Замовлення №: КІО1321/294-155935 від: 21.10.2021 15:58:51 тел.

Констр. №:	1	Тип:	Розсувна холодна конструкція М14600 (шаблон)			Загальна вартість:		63 539,51
№	Найменування		Розміри	Ціна	К-сть	Вартість	Знижка	Вартість зі знижкою
1	Розсувна конструкція з алюмінієвого профілю ALUMIL M14600 (Фурнітура Розсувна Алюміній)		3750 x 2900	63 539,51	1	63 539,51	0,00	63 539,51

Контрольний лист до замовлення KIO1321/294-155935

поз.1, назва Розсувна конструкція з алюмінієвого профілю ALUMIL M14600 (Фурнитура Розсувна Алюміній).

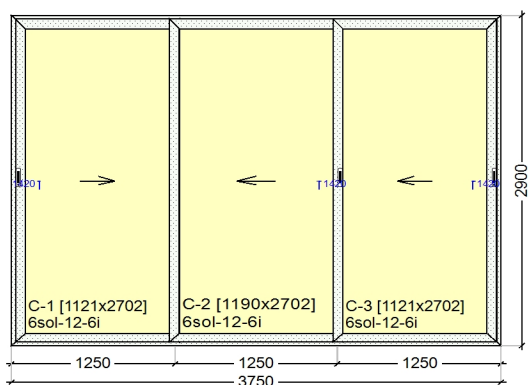
Зверніть увагу що не має можливості транспортування конструкцій важче 200 кг. Вам потрібно перенести пакети таких конструкцій в транспортний профіль!

Неправильный размер створки.

Высота створки выше максимально допустимого значения. Без гарантии.

Профильная система является нескладской.

Матеріали заповнення є нестандартними
